IMPIANTO AGRIVOLTAICO "OLMEDO"		
-	Richiesta di integrazioni CDS 1	Aprile 2023

**Oggetto:** Risposta alle note di riscontro e/o di richiesta d'integrazioni documentali pervenute dagli enti coinvolti in sede di "Conferenza di Servizi Decisoria del 16/12/2022" incardinata nell'ambito del procedimento di seguito definito: *"Istanza per il rilascio del provvedimento unico regionale in materia ambientale (P.A.U.R.) di cui alla L.R. n. 2/2021 e alla Delib.G.R. n. 11/75 del 24.03.2021, relativo al progetto "Impianto agrivoltaico Olmedo di potenza 7,0005 MWp sito nel Comune di Olmedo (SS) in località Pala Reale". – Proponente: FLYNIS PV 1 S.R.L. - N. Reg. PAUR 18/21 -"*

Figura 1. Proposta di perimetrazione dei Bacini idrografici (6 febbraio 2023)

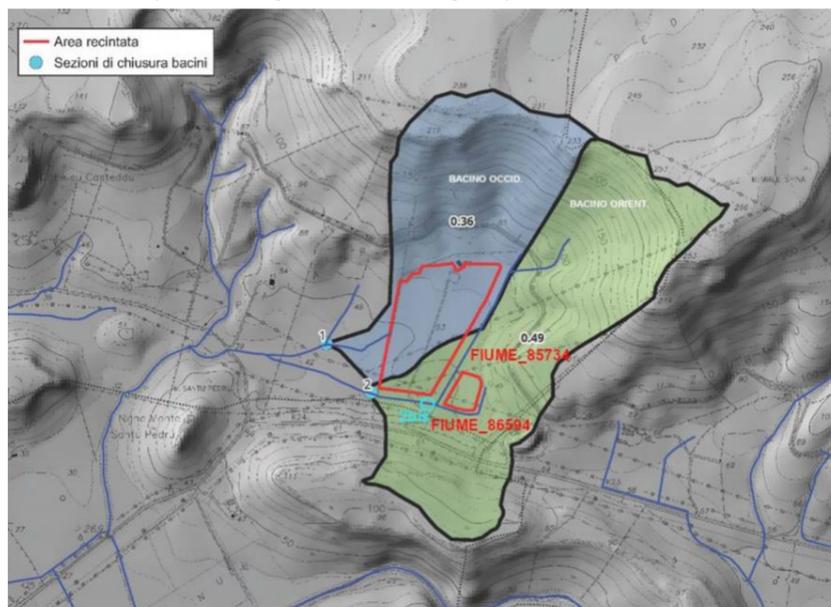
- Chiusura del bacino idrografico orientale (colore verde in Fig.1) alla confluenza di valle (sez. 2bis in luogo della sezione 2) tra gli elementi idrici Fiume 85734/Fiume 123420 e Fiume 86594, i cui apporti dovranno confluire nel bacino al fine della successiva verifica di non significatività;

- Chiusura del bacino idrografico occidentale come tracciato in Fig.1 (colore azzurro) riprofilando lo spartiacque orientale che attualmente interseca l'elemento idrico Fiume 85734;

- Individuazione delle fasce di prima salvaguardia afferenti all'elemento idrico denominato Fiume 80257, ai sensi dell'art.30 ter delle vigenti NA del PAI, risultanti a seguito dell'eventuale positiva verifica di non significatività dei 2 bacini, orientale e occidentale; tali fasce di prima salvaguardia regoleranno, in prima approssimazione e nell'ambito del presente procedimento di P.A.U.R., il posizionamento del confine sud dell'area di impianto, che dovrà risultare esterno, e saranno sostituite, dette fasce di prima salvaguardia, nelle fasi successive della progettazione, dalle effettive aree di pericolosità idraulica derivanti da uno specifico studio idrologico-idraulico come specificato nel seguito.

**NOTA 8.** In riferimento alla richiesta 1 tutte le richieste formulate da Codesto spettabile Ente sono state ottemperate ed è stata prodotta una Rev#2 dell'Elaborato VIA 13 "Nota in merito alla regolamentazione degli interventi nelle aree di pericolosità idrogeologica" (Relazione asseverata a firma di tecnico abilitato).

- **Bacino idrografico orientale (ID Bacino 01)** con sezione di chiusura posta alla confluenza tra gli elementi idrici Fiume 85734/Fiume 123420 e Fiume 86594:
  - Superficie del bacino idrografico pari a = 0.462 kmq (ovvero < 0.5 kmq);
  - Portata con Tr 200 anni pari a = 2.39 m<sup>3</sup>/s (ovvero < 7 m<sup>3</sup>/s).
- **Bacino idrografico occidentale (ID Bacino 02)** con sezione di chiusura posta immediatamente a monte della confluenza tra gli elementi idrici Fiume 83229 e Fiume 72889:
  - Superficie del bacino idrografico pari a = 0.365 kmq (ovvero < 0.5 kmq);
  - Portata con Tr 200 anni pari a = 1.87 m<sup>3</sup>/s (ovvero < 7 m<sup>3</sup>/s).
